CENTRALE PHOTOVOLTAÏQUE AU SOL
Le PLANCHEIX - Commune de COULOUNIEIX-CHAMIER
déposé par la Société GDSOL19

ENQUÊTE PUBLIQUE

CONCLUSIONS DU COMMISSAIRE
ENQUÊTEUR

Nouvel aménagement des accès proposé – cf. réponse au PV de synthèse -

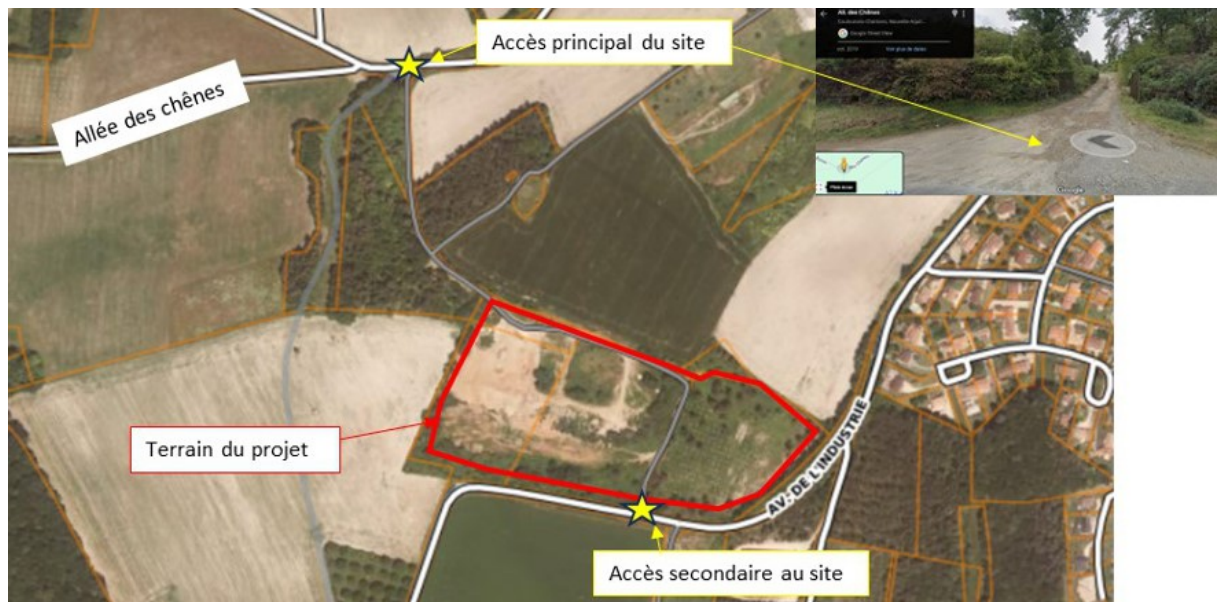
Le commissaire enquêteur a fait part de ses inquiétudes au porteur de projet concernant la **sécurité de l'entrée du parc**, située près d'un virage sans grande visibilité sur l'Avenue de l'Avenir.

Après réflexion et afin de réduire au maximum les risques d'accident avec les usagers de la route durant la phase chantier, le porteur de projet a prévu d'aménager un **nouvel accès principal** depuis l'Allée des Chênes. Pour ce faire, le projet utilisera un accès existant au nord, en bordure de l'Allée des Chênes. Les véhicules emprunteront ensuite une piste d'accès existante jusqu'au terrain. (cf. réponse au PV de synthèse)

L'accès existant sur l'avenue de l'Avenir sera conservé comme accès secondaire au site.

De plus, un **nouveau chemin d'accès** sera aménagé au nord, le long de la clôture pour permettre d'avoir un accès séparé pour les exploitants de l'antenne relais de télécommunication, une fois l'ancien chemin supprimé.

Cela semble répondre aux préoccupations de sécurité routière, Il est **recommandé de prendre acte de cette proposition**.
